**Service
Service
Service**

FL1.10
FL2.14
FL2.16

93.05

Service Information

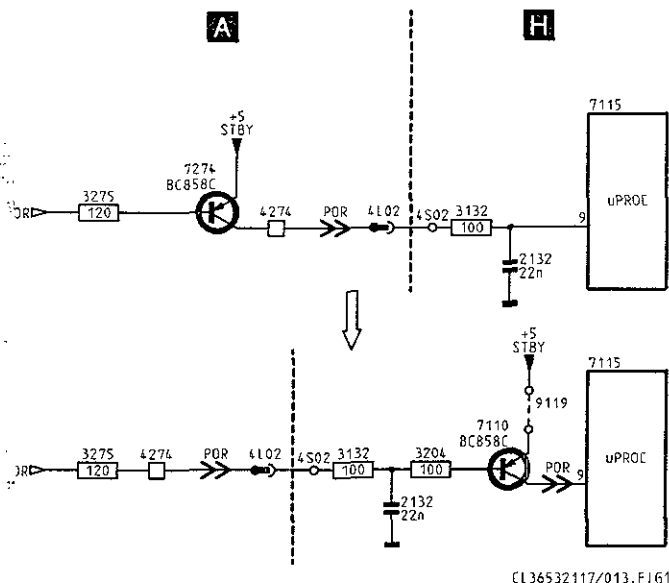
- 1 Verlagern POR Transistor (TS7274, Schaltplan A) von LSP nach SSP (7110, Schaltplan H).**
Gültig für Chassis FLX.10, FIX.14 und FIX.16 ab AG01.
Gültig für Chassis FL1.17 und FL1.14 36" ab Einführung.

Zur Verbesserung des ESD Verhaltens wurde der Transistor

TS7274 gegen einen Jumper 4274 auf der Großsignal-Platine (LSP) ausgetauscht. Der Jumper verbindet die Basis mit dem Kollektor-Anschluß von TS7274.

Auf der Kleinsignal-Platine (SSP) befindet sich der Transistor TS7110 zwischen den Widerständen R3132 und P9 des Mikroprozessors auf Schaltplan H. Zwischen der Basis von TS7110 und Widerstand R3132 ist zugleich ein Widerstand R3204 angebracht. Die Abbildung unten macht die Verlegung deutlich.
